## **A13 : COMPLÉMENT DU DEMI-DIFFUSEUR D'HEUDEBOUVILLE (27)**

**PIÈCE H3 – AVIS DE L'AE ET MÉMOIRE EN  
RÉPONSE**

### Avis délibéré de l'Autorité environnementale sur le complément du demi-échangeur d'Heudebouville de l'autoroute A 13 (27)

n°Ae : 2020-51

Figure 5 : Aléa inondation par débordement de cours d'eau au droit du projet (Source : Géorisques)

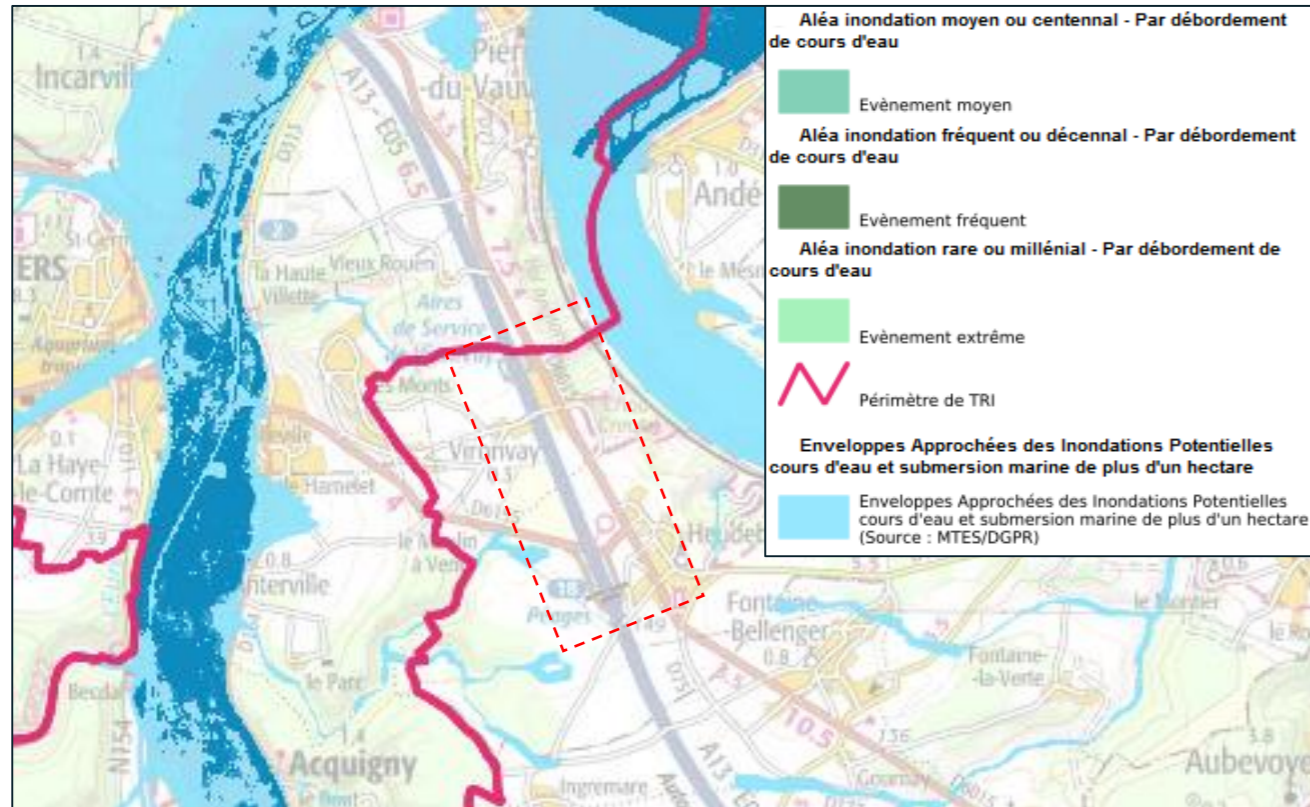
Le plan de prévention des risques d'inondation de la Seine dans l'Eure, prescrit le 20 juin 2019 par arrêté préfectoral pour la commune d'Heudebouville, a été soumis à évaluation environnementale par décision de l'Ae n° F-028-18-P-010. Le dossier précise que « la zone d'étude [du projet] ne se situe pas en zone inondable d'après le COPIL de la phase 1 d'élaboration du PPRI »<sup>14</sup>. Le dossier devrait invoquer la carte des aléas ou au moins préciser à quel stade d'élaboration elle se trouve.

D'après la carte de l'aléa inondation disponible sur le site Géorisques, le projet d'aménagement de complément de demi-diffuseur est situé en dehors des zones à risques de débordement de cours d'eau, comme l'indique l'extrait de carte ci-dessous :

Figure 6 : Carte du SRCE et localisation du projet

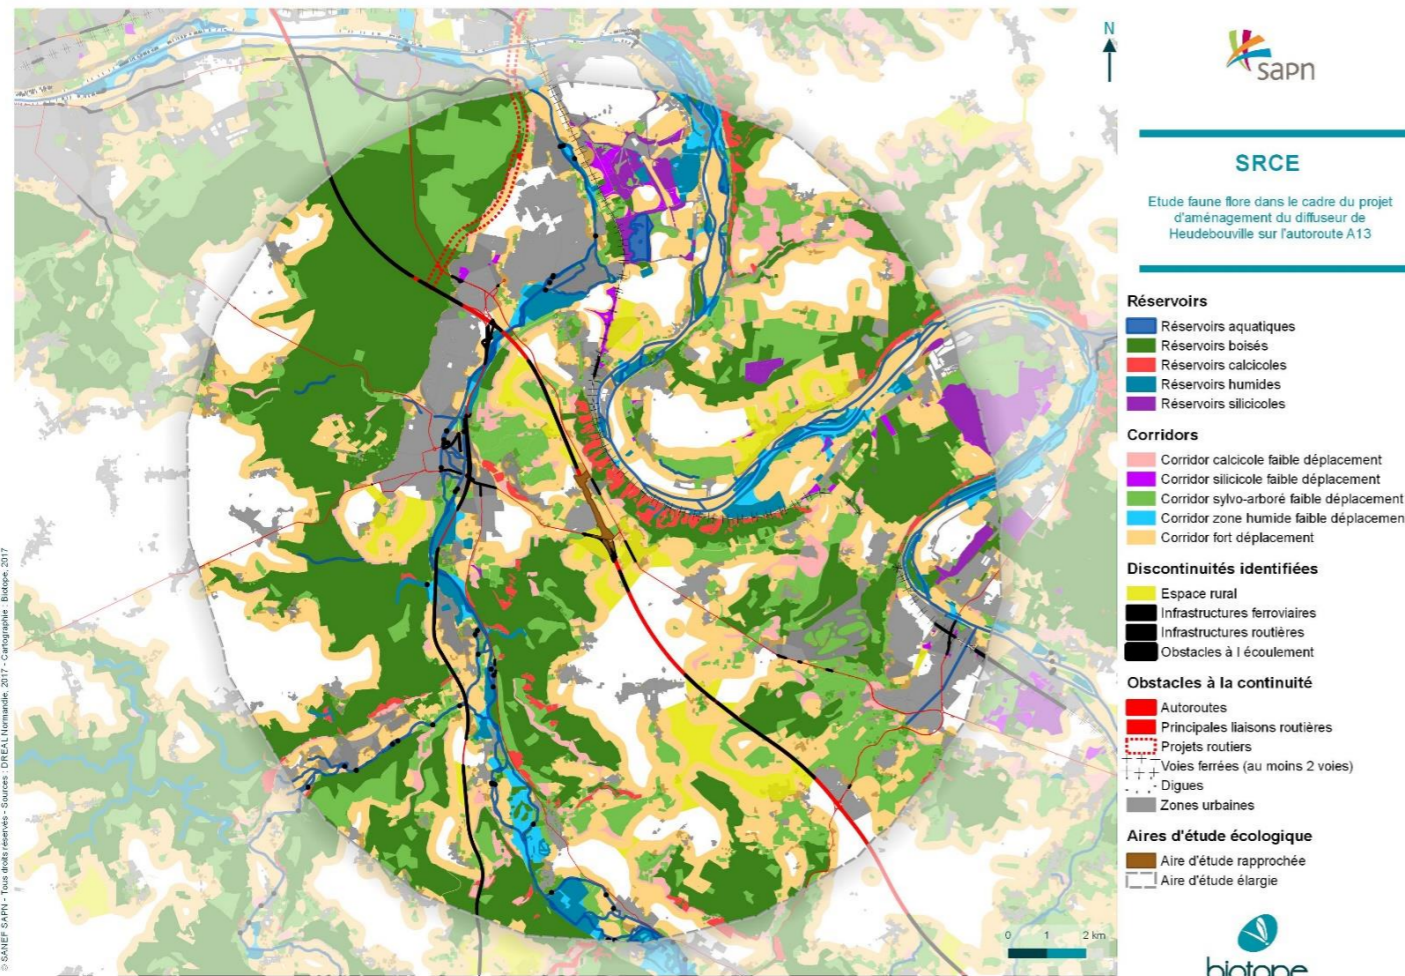
- de s'assurer, à une échelle adaptée, que la transparence de l'infrastructure est suffisante pour permettre les déplacements des animaux au regard de la présence des réservoirs de biodiversité recensés dans le schéma régional de cohérence écologique,

Les réservoirs de biodiversité mentionnés par l'Autorité Environnementale sont localisés en dehors de l'aire d'étude du projet (le long de la Seine). Les emprises du projet n'intersectent aucun axe de déplacement ou réservoir de biodiversité identifié par le SRCE.

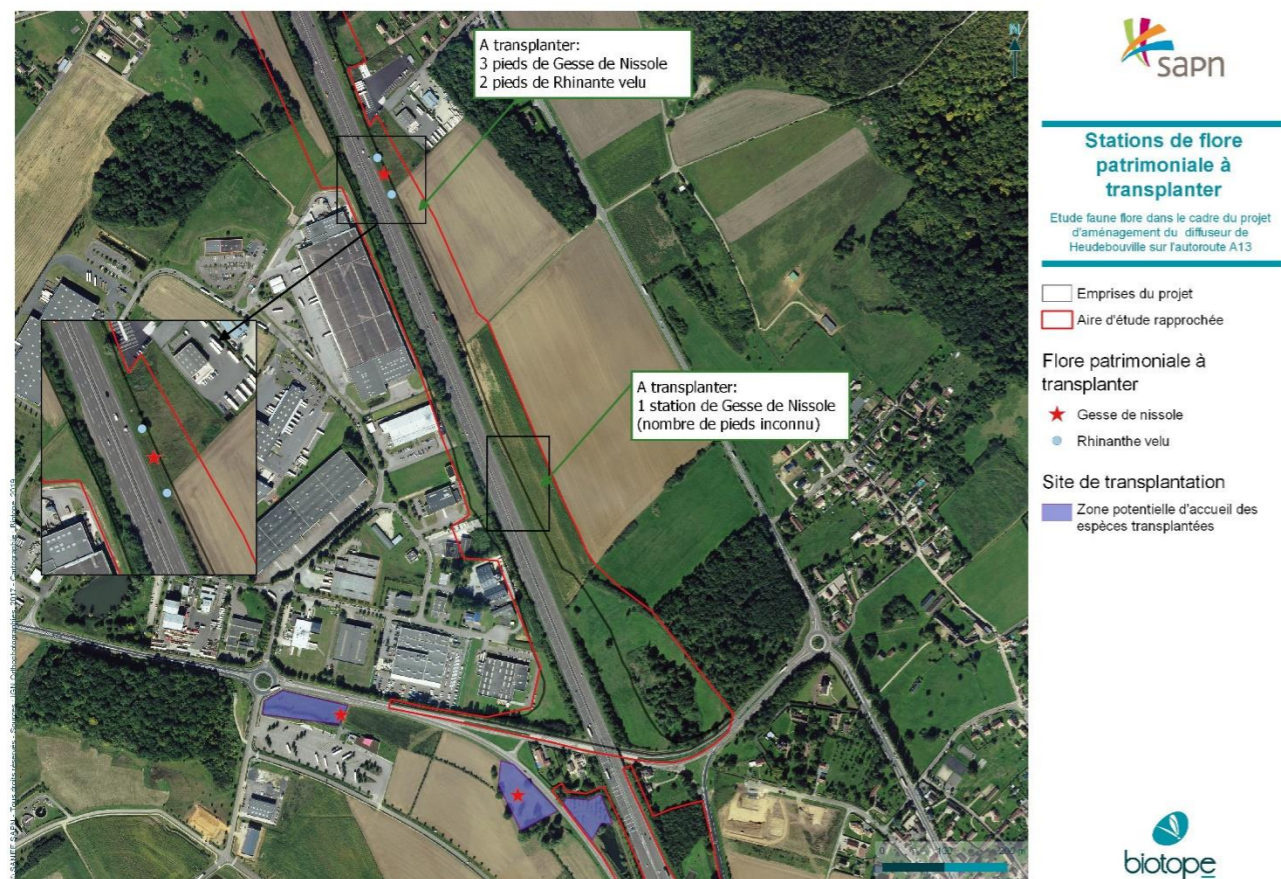
Une mesure de réduction d'impact par transplantation des pieds de Gesse de Nissole et de Rhinanthé velu est prévue. Le dossier ne mentionne aucun retour d'expérience sur cette pratique. Le dossier devra préciser quels sont les sites de semis envisagés pour la Gesse de Nissole et comment la pérennité de ces plantes, qui nécessite le maintien de milieux ouverts, sera garantie et qui en assurera la réalisation et le suivi.

Comme cela est précisé dans la fiche de la mesure MR4, disponible en p 175 de l'étude faune-flore disponible en annexe I-7, la mesure de transplantation des pieds de Gesse de Nissole et de Rhinanthé velu est une mesure expérimentale.

Les expériences récentes de la Sapn relatives à des opérations de transplantation de Gesse de Nissole ont démontré que le décapage de la terre végétale, stockage puis régalage était le mode opératoire qui donnait les meilleurs résultats. Pour la Gesse de Nissole, la création d'une nouvelle station sera privilégiée dans la mesure du possible au renforcement d'une station déjà existante.

Figure 9 : Implantation de micro-habitats pour les amphibiens

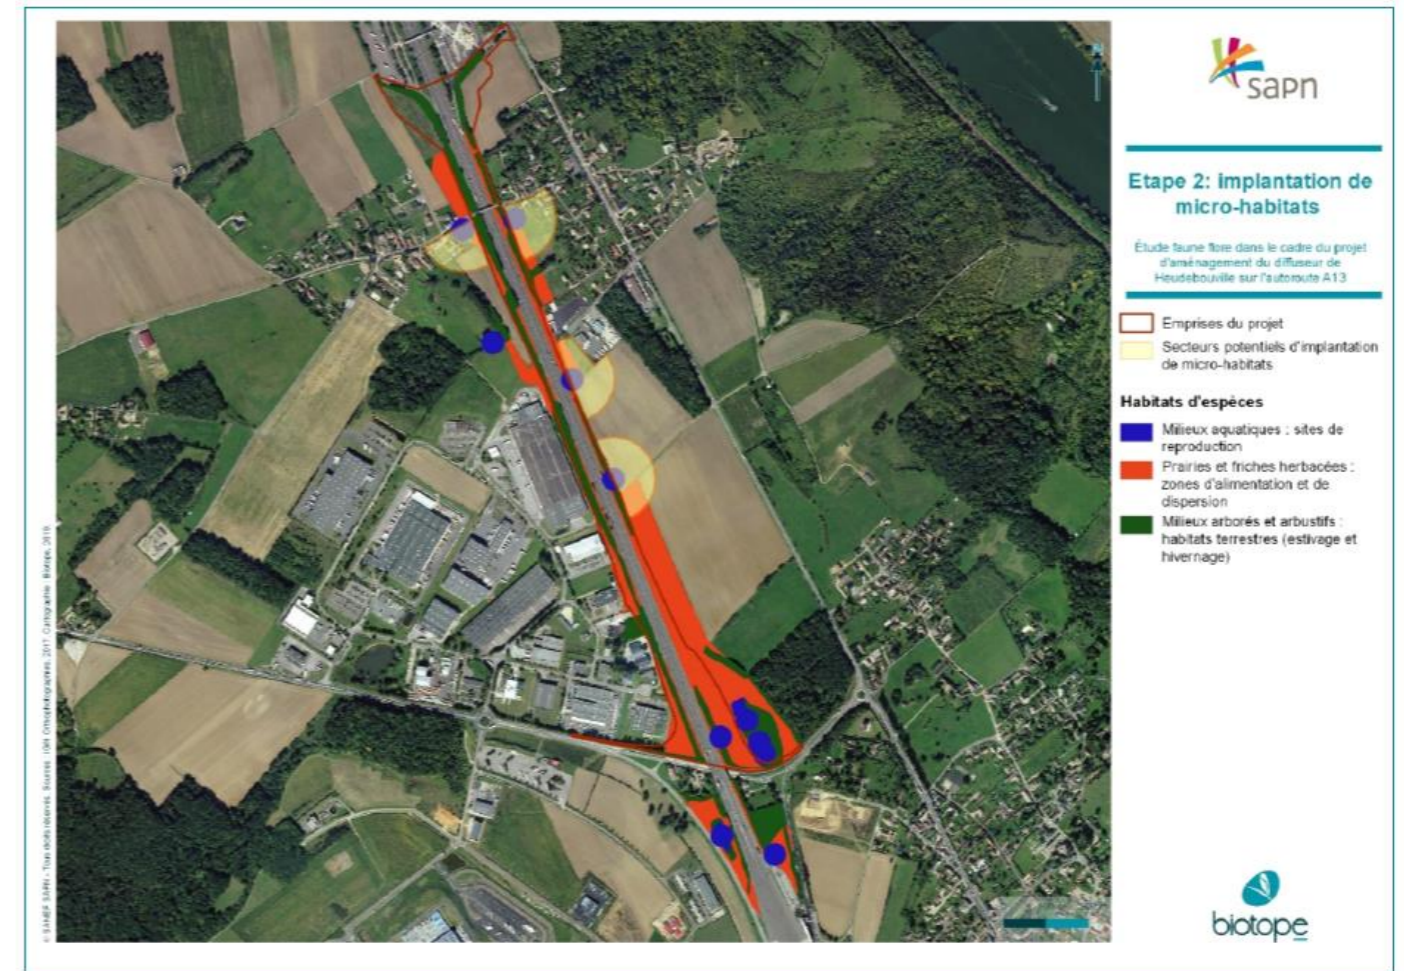
Six espèces d'amphibiens protégées au niveau national (Crapaud commun, Grenouilles commune, agile et rieuse, Salamandre tachetée, Triton palmé) non mentionnés dans le dossier (hormis dans une légende de carte) ont été recensées dans l'aire d'étude rapprochée. Au titre des mesures d'évitement, de réduction et de compensation, le dossier prévoit la pose de clôture « anti- amphibiens », l'implantation de micro-habitats, le déplacement des amphibiens à la main. Il n'indique pas si les micro-habitats créés seront pérennes, ni leur nombre et emplacement, ni leur lien avec les mesures de compensation ci-après développées pour les zones humides.

Concernant les micro-habitats la carte 37 disponible dans la fiche mesure ME4 de l'étude faune-flore présente une localisation des micro-habitats sur 4 secteurs. La mesure est pérenne dans le sens où les micro-habitats sont laissés sur place. Ces micro-habitats ne seront pas renouvelés dans le temps car les haies seront replantées à la fin du chantier et viendront donc s'y substituer.

Figure 11 : carte 17 de l'étude faune-flore, amphibien sur l'aire d'étude rapprochée

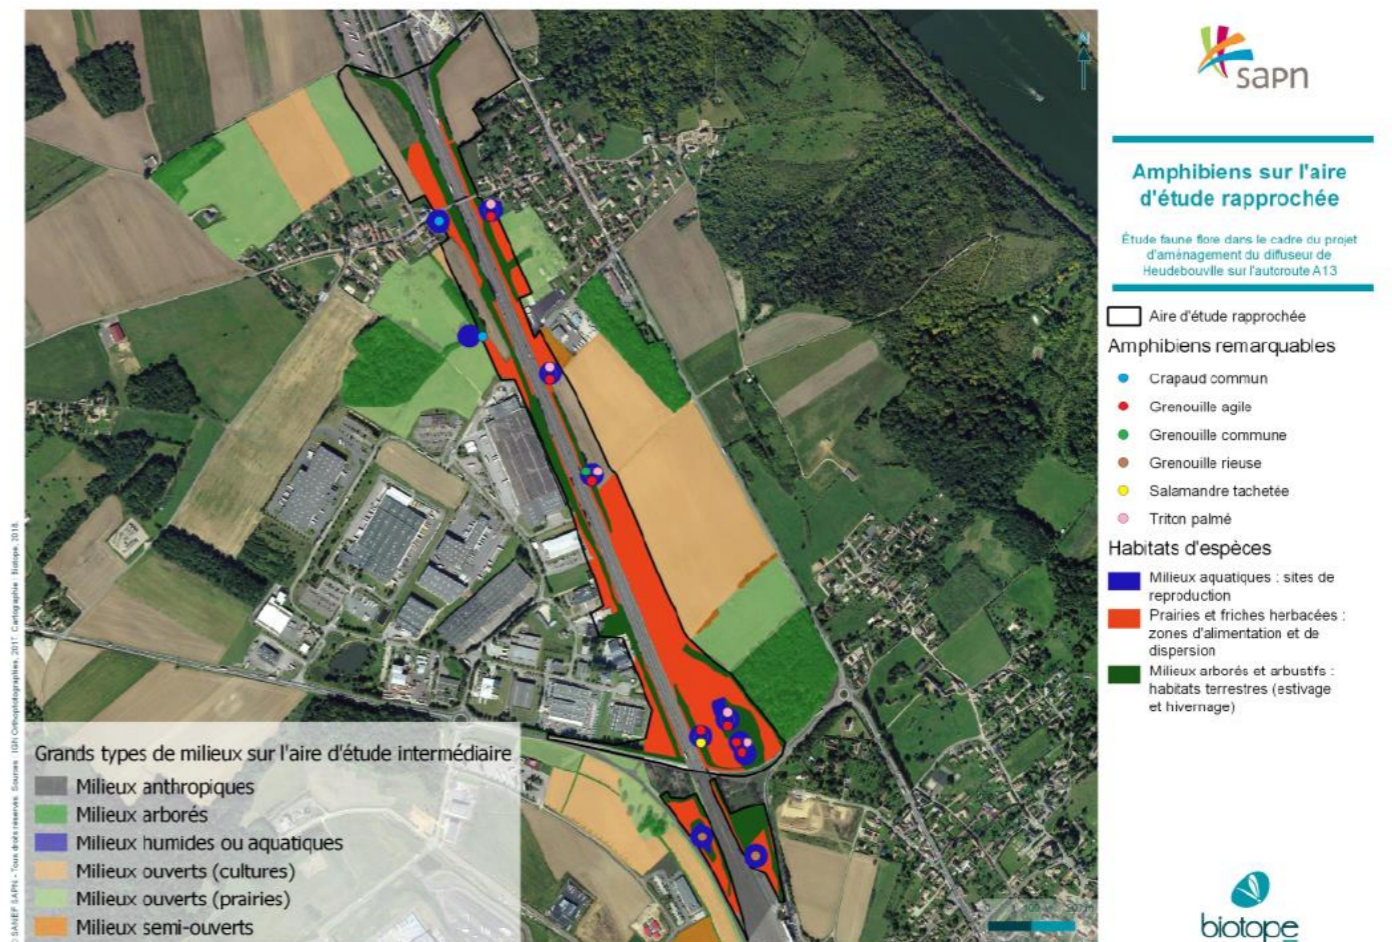
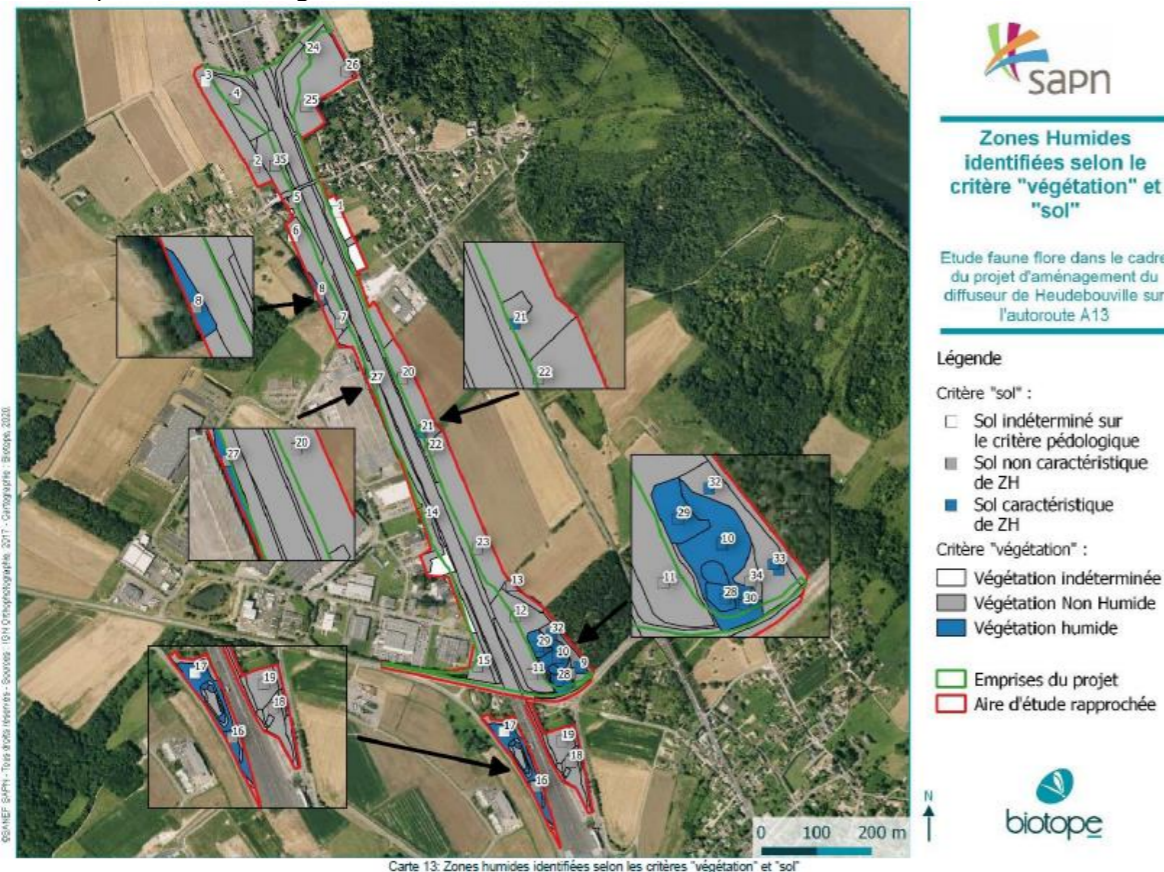
L'Ae relève que le dossier de demande de dérogation à la protection stricte des espèces et habitats protégés présente une carte faisant apparaître des « milieux aquatiques », en nombre plus importants (cf. figure 5) que les deux zones humides mentionnées dans l'étude d'impact, sans qu'aucun rapprochement de ces éléments ne soit effectué dans le dossier.

Les mares et points d'eau sont des dépressions en eau et donc des milieux aquatiques. Les zones humides selon le code de l'environnement sont « les terrains, exploités ou non, habituellement inondés ou gorgés d'eau douce, salée ou saumâtre de façon permanente ou temporaire ; la végétation, quand elle existe, y est dominée par des plantes hygrophiles pendant au moins une partie de l'année ».

La carte présentée dans le dossier de demande de dérogation présente les sites de reproduction des amphibiens c'est à dire les dépressions en eau dans lesquelles ils peuvent pondre.

Compte tenu de la pression d'investigation et de la définition des limites des végétations et des sondages pédologiques, l'étude est suffisante pour définir les limites de la zone humide. L'extrait de carte suivant correspondant à la carte 13 page 79 de l'étude faune-flore montre bien la localisation des sondages (critère sol) et les végétations humides et non humide pour le critère végétation.

Figure 13 : Schéma de l'étrépage et ses objectifs (source : guide technique d'aménagement et de gestion des zones humides du Finistère)

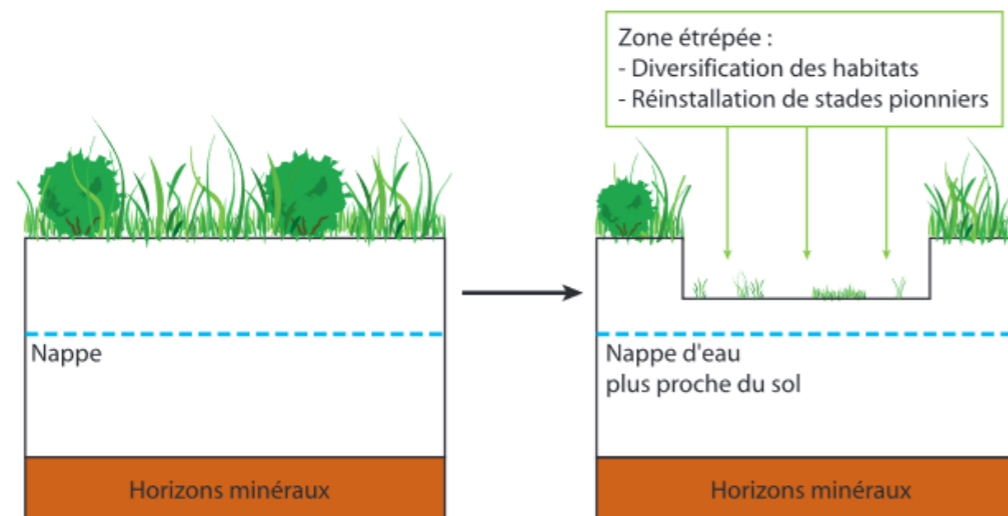
Le scénario 1 prévoit la « restauration » d'une partie de la zone humide représentée sur la figure 6. Le scénario 2 prévoit la restauration d'une prairie qui n'est pas représentée a priori comme une zone humide, y compris la création d'une mare. L'analyse de ces deux scénarios soulève les difficultés suivantes :

- il a été indiqué lors de la visite que le choix de l'emplacement à restaurer dans le scénario 2 permettait la communication avec la zone humide adjacente (figure ci-après), elle-même présentée comme zone humide (3 000 m<sup>2</sup>) à restaurer dans le scénario 1. L'étude d'impact ne fournit aucune caractérisation de ses fonctionnalités, qui permette d'apprécier si elle nécessite bien d'être restaurée ou non.

Afin de restaurer le caractère humide de la prairie, un étrépage sera réalisé sur une profondeur de 20 cm, et sur une surface de 2900 m<sup>2</sup> environ. L'abaissement du niveau du sol provoqué par l'étrépage entraîne une augmentation relative de la hauteur de la nappe d'eau : en fonction de cette hauteur et de l'épaisseur de la couche supprimée, l'hydromorphie du sol sera plus ou moins marquée et permettra l'expression d'une végétation adaptée à ces conditions. L'étrépage entraînera également l'ouverture du milieu, contribuant ainsi à la diversification des habitats et des espèces accueillies, ainsi que la mise à nu du sol permettant la réinstallation de stades pionniers de la végétation. Un ensemencement sera rapidement réalisé afin d'éviter l'installation des espèces exotiques envahissantes.

Figure 15 : Localisation Points Noir Bruit (PNB) à l'état de référence et état futur

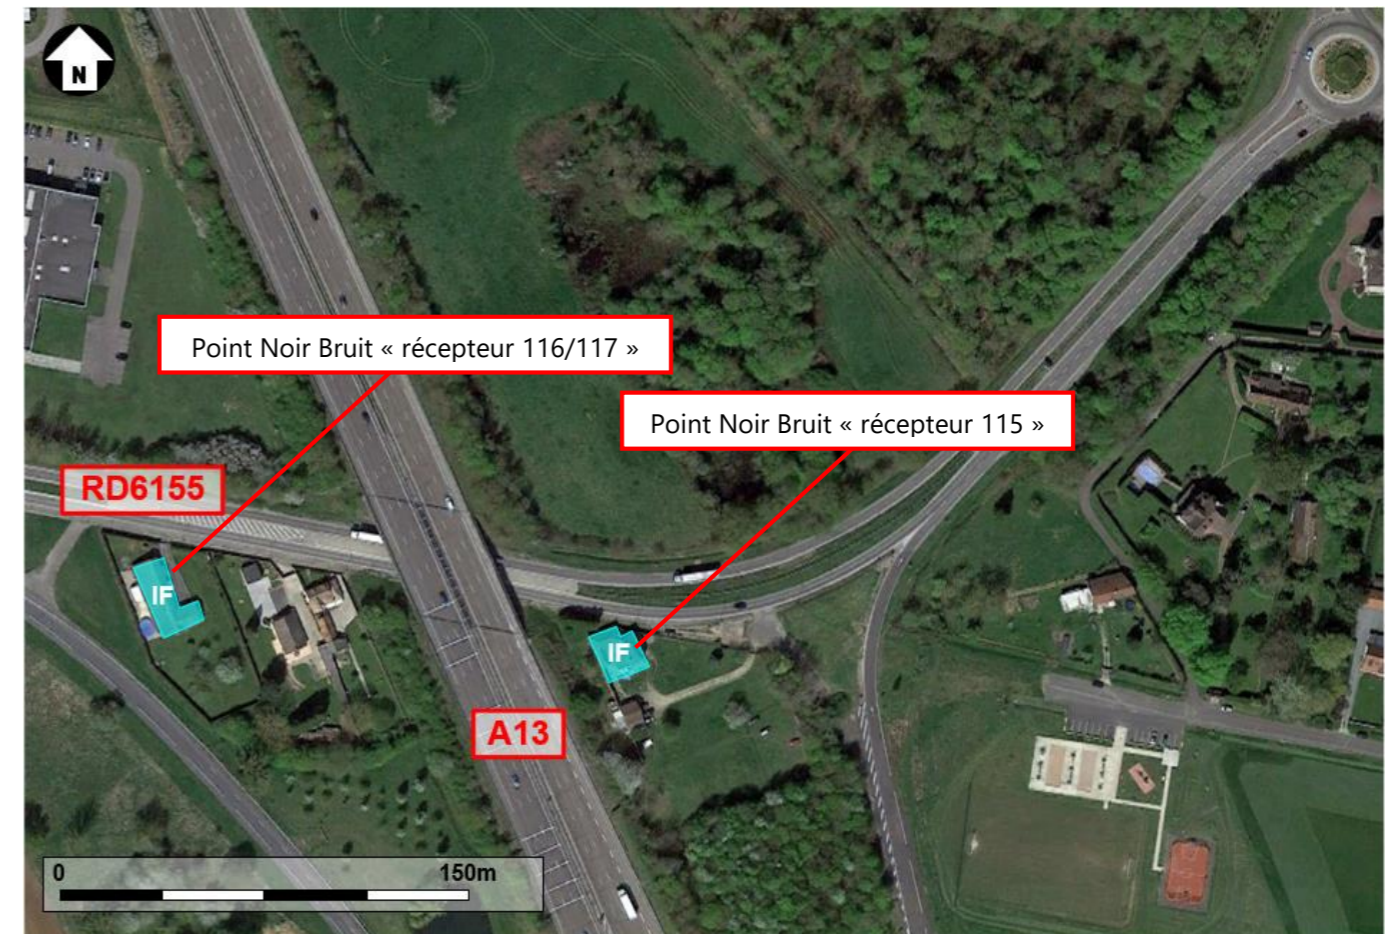
- de revoir l'étude acoustique et notamment la détermination de l'ambiance sonore dans l'état initial, la situation de référence retenue et la vérification du caractère significatif de la modification de l'infrastructure existante,

À l'état de référence sans projet et l'état futur avec projet l'habitation du récepteur 115, déjà protégé dans le cadre d'une précédente mesure de protection, devient un point noir du bruit. L'analyse des effets indirects montre également qu'à l'horizon futur l'habitation des récepteurs 116 – 117 se trouve exposée aux trafics routiers de l'A13, de la bretelle d'entrée existante Sud, de la bretelle de sortie (création) Nord ainsi que de la RD6155. Cette multi-exposition entraîne l'apparition d'un Point Noir Bruit (PNB). Par conséquent, cette habitation devra faire l'objet d'un isolement de façade.

Dans le cas où ces habitations ne présenteraient pas un niveau d'isolement suffisant, des isolations de par double-vitrage seront réalisées en parallèle des travaux. A la suite de la réalisation d'un diagnostic des besoins une convention sera passée avec le propriétaire afin de financer les travaux d'isolation. La démarche dure en moyenne entre 12 et 18 mois. Dans le cas où le propriétaire aurait déjà engagé des travaux de protection conformes aux objectifs, il pourra bénéficier d'une convention de remboursement sur facture ;
